REPÚBLICA DE CHILE
SERVICIO DE EVALUACIÓN AMBIENTAL
COMITÉ DE MINISTROS
MGGH

ACUERDO SOBRE RECURSO DE
RECLAMACIÓN ATINGENTE AL PROYECTO
“EDIFICIO MAKROCEANO”, CUYO TITULAR ES
MAKROCEANO S.A.

ACUERDO N°4/2026

Figura 4: Superficies habilitadas para la medida

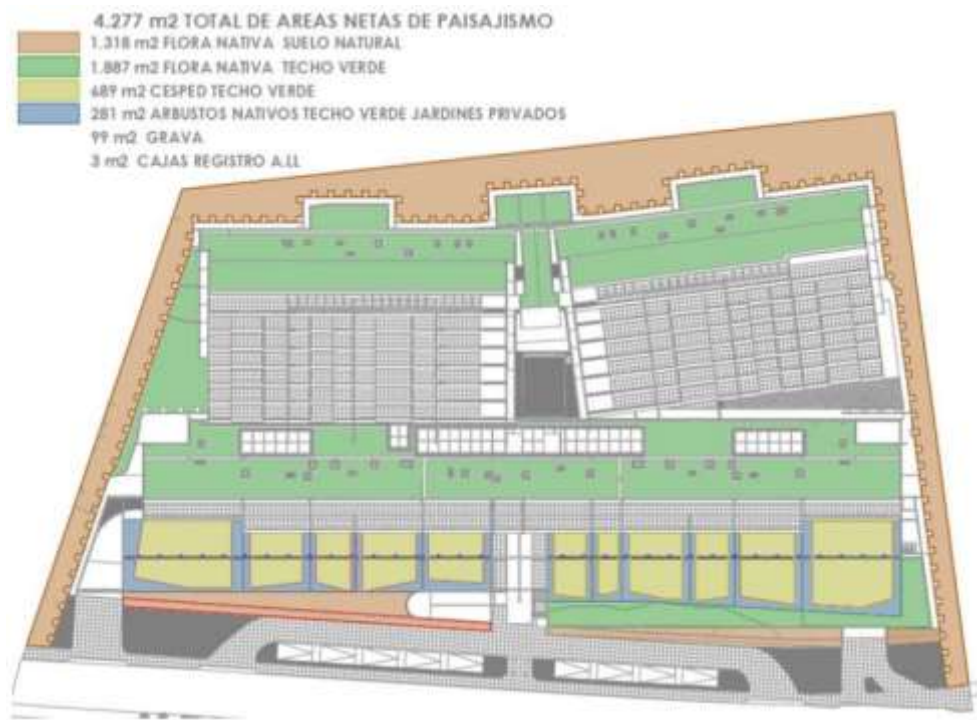
En cuanto al diseño físico mismo de la medida, el Titular señaló que esta se materializará mediante obras de paisajismo interior y habilitación de jardines transitables y no transitables, describiendo una matriz florística análoga al remanente de matorral afectado –0,32 ha–, con especies dominantes y con presencia de especies con características xerofíticas. En la siguiente figura se muestra el detalle de las superficies que serán habilitadas como jardines:

Asimismo, en el contexto de la discusión metodológica, el Titular expuso que el efecto ambiental se localizaría fuera del polígono del SN Campo Dunar, en dunas secundarias, indicando que no se trataría de la misma matriz bajo protección oficial –no presentaría orquídeas endémicas, entre otros–, y que la finalidad de la medida no sería replicar la totalidad del predio intervenido, sino reponer una superficie superior a la efectivamente afectada en flora y vegetación.

En este contexto, es que este Comité de Ministros refrenda la idoneidad de la medida “Quinta Fachada Verde”, puesto que esta resulta adecuada para hacerse cargo de los efectos asociados a vegetación y paisaje, desde que compromete la reposición, como mínimo, de la misma cantidad de individuos por especie efectivamente afectados, en una superficie de compensación superior a la intervenida, que alcanzaría 0,35 ha. En tal sentido, la medida no sólo busca restituir componentes vegetacionales, sino también contribuir a recomponer una continuidad visual de cobertura vegetal y, por esa vía, atenuar la afectación paisajística asociada a la discontinuidad generada en el borde dunar.
